**Avis délibéré de la mission régionale d'autorité environnementale
sur la création d'un bus à haut niveau de service (BHNS) Part-
Dieu-Sept Chemins sur les communes de Lyon, Villeurbanne,
Vaulx-en-Velin dans le département du Rhône (69)**

Avis n° 2023-ARA-AP-1573

Avis délibéré le 12 septembre 2023

Figure 2: Localisation des sites vulnérables à la pollution - Source : dossier

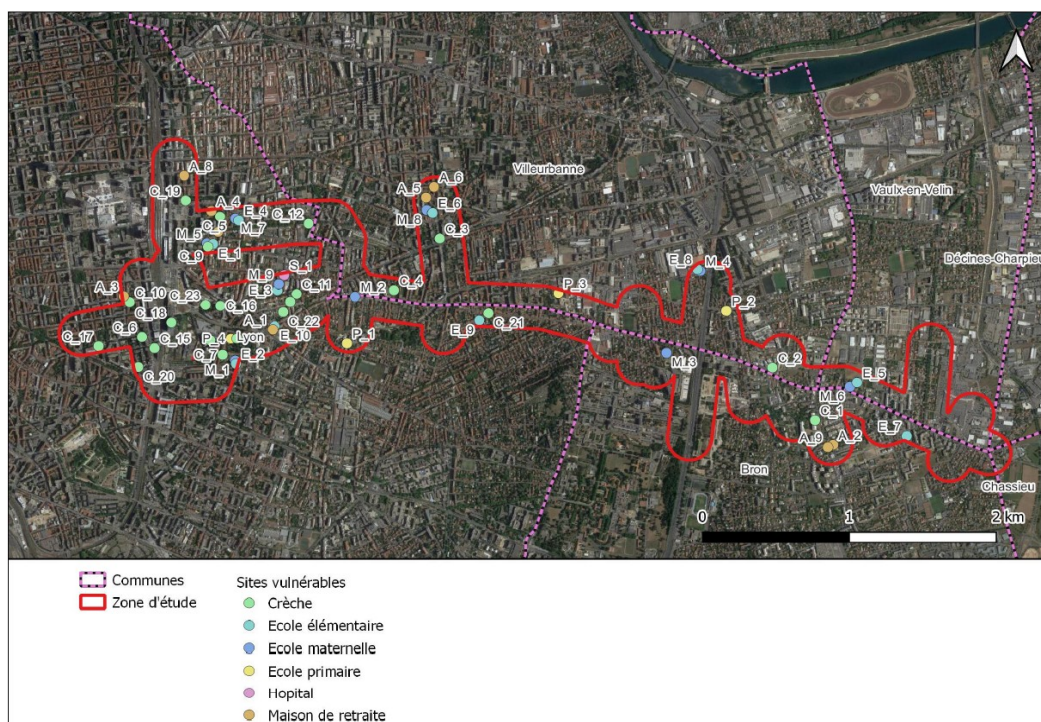
Conformément à la note méthodologique du Ministère de la Transition écologique TRET1833075N du 22 février 2019²³, une évaluation quantitative des risques sanitaires (EQRS) a été réalisée sur les sites vulnérables (cf figure 2). Le contenu de l'étude sur la qualité de l'air est défini en fonction du trafic attendu sur les axes routiers, de la densité de la population, de la sensibilité des lieux de vie aux abords du réseau routier.

Des dépassements des valeurs guides de l'OMS sont constatés pour les PM_{2.5} et 10 (particules de diamètre inférieur à 2,5 µm et inférieur à 10 µm) et l'excès de risque individuel (ERI) dû au benzène est de 1,23 sur 100 000 de développer un cancer au cours d'une vie entière à la suite d'une exposition à la pollution par inhalation²⁴. Ces dépassements sont directement liés aux concentrations de fond et l'EQRS ne montre pas de risques sanitaires directement liés à la mise en place de la ligne de BHNS. Pour autant, le croisement des cartes de sites vulnérables et d'augmentation des émissions de NO₂ (dioxyde d'azote) et PM₁₀ permettrait d'identifier quelques sites (crèche, école) impactés résiduellement par le projet. Des mesures d'atténuation seraient alors à mettre en œuvre.

L'Autorité environnementale recommande de prévoir des mesures de réduction des impacts résiduels du projet sur la qualité de l'air pour les quelques sites vulnérables identifiables dans le périmètre d'étude du projet.

Figure 4: Variations du trafic sur le périmètre du projet - Source : dossier

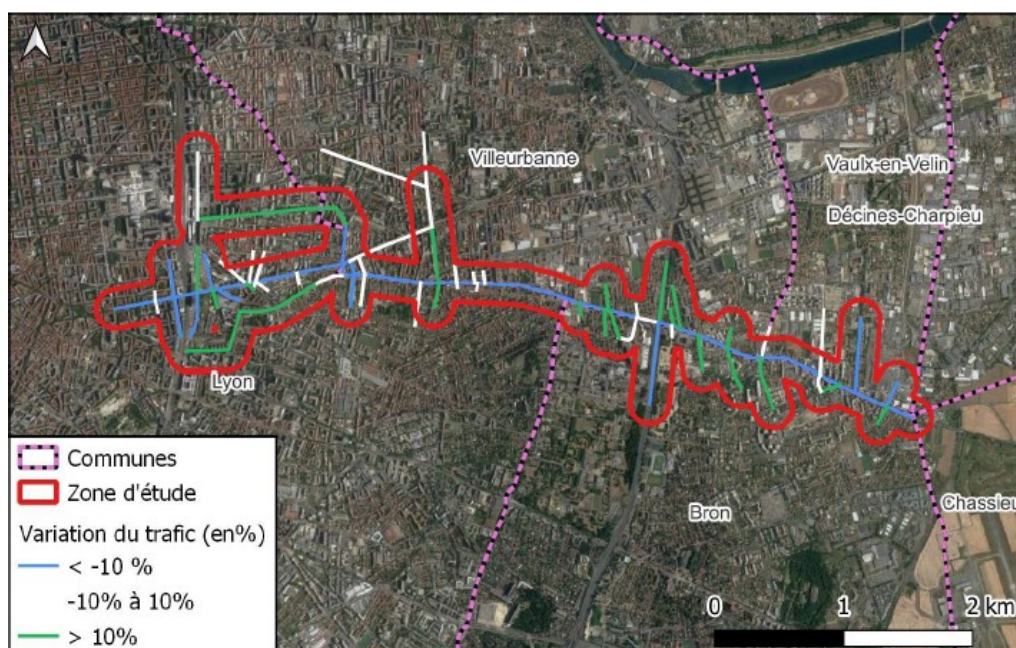
Une étude acoustique a été réalisée en 2023, avec une modélisation des ambiances sonores par le logiciel CadnaA. Le projet de mise en place d'une ligne BHNS induit ponctuellement une augmentation de la contribution sonore de l'infrastructure routière supérieure à 2 dB(A), pour 21 bâtiments de jour comme de nuit et pour 7 bâtiments de nuit uniquement situés le long du tracé de BHNS²⁸. L'augmentation apportée par le projet correspond à une modification significative pour ces bâtiments. Toutefois, ces bâtiments sont difficilement identifiables dans la pièce B04 : ils sont à cartographier, tout comme leur niveau d'exposition au bruit en situation future. De plus, pour la bonne information du public, l'explication du phénomène reste à présenter et expliciter (est-il dû à une augmentation du trafic routier induit, au rapprochement des bâtis avec le BHNS, à d'autres causes ?). Aussi, l'affirmation de l'absence de nécessité de protection acoustique sur ces bâtiments, sujets à une modification significative, reste à démontrer et présenter clairement, ou bien à revoir.

En outre, contrairement à ce que présente le dossier, il convient de considérer le "caractère significatif" des modifications des niveaux sonores du fait du projet à l'échelle d'un tronçon d'infrastructure (et donc pour l'ensemble des habitations d'un même tronçon) et non pas à celle de chaque habitation (adaptée à la notion d'ambiance préexistante). C'est bien la « modification ou [la] transformation significative d'une infrastructure » que vise la réglementation. Enfin, il convient en premier lieu d'approfondir les mesures d'évitement du bruit à la source (revêtement, vitesse etc)²⁹.

L'Autorité environnementale recommande de cartographier les bâtiments impactés par le bruit issu du projet, de déterminer le caractère significatif de l'évolution du bruit à l'échelle des tronçons d'infrastructures et de mettre en place des mesures d'évitement à la source du bruit, puis de réduction le plus en amont possible sur les tronçons le nécessitant.
